# Erläuterungsbericht

## Freigabe einer Teilfläche des Aufschließungsgebietes der Parz. 1803 und 1804, KG 75435 Rauth

### Stellungnahme Amt der Kärntner Landesregierung, Abt. 12, Wasserwirtschaft, UA-Villach: Auszug aus der Stellungnahme vom 11.03.2024, Zahl: 12-VL-ASV-8566/2024-3

Abbildung: Gefahrenzonenplan Feldbach (Revision 2018) – Wassertiefen bei HQ100

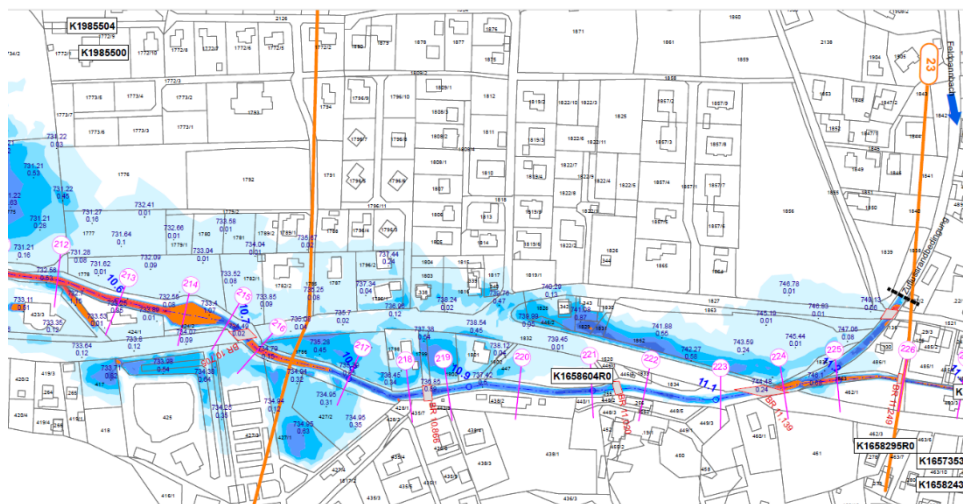
Bei einem 100-jährlichen Hochwasserereignis sind Wassertiefen im Bereich der beabsichtigten Umwidmungsfläche bis etwa 20 cm zu erwarten – siehe Abbildung unten. Die abgeschätzten Fließgeschwindigkeiten können dabei bis rund 1,0 m betragen. Demzufolge sind im Gefahrenzonenplan für den Feldbach die gegenständlichen Grundstücksflächen als „Gelbe Gefahrenzone“ ausgewiesen.

Die gegenständliche Widmungsänderung im geschlossenen Siedlungsraum ist aus wasserwirtschaftlicher Sicht aufgrund des lediglich tangierenden Gefahrenbereiches mit geringer Überflutungshöhe (bis 20cm Wassertiefe bei HQ100) vertretbar, wenn mit der Aufhebung des Aufschließungsgebietes keine höherwertige Nutzung in Verbindung steht **(keine Errichtung von Gebäuden auf Bauland)**, sondern nur die Errichtung eines offenen Doppelcarports im Ausmaß von ca. 42m<sup>2</sup> beabsichtigt wird.

Durch die Errichtung des Doppelcarports kommt es im Vergleich zur derzeitigen Situation zu keiner wesentlichen Veränderung im Hochwasserabflussverhalten des Baches bzw. zu keinem erwähnenswerten Retentionsraumverlust. Eine Beeinträchtigung fremder Rechte oder öffentlicher Interessen ist durch das Bauvorhaben nicht zu erwarten.
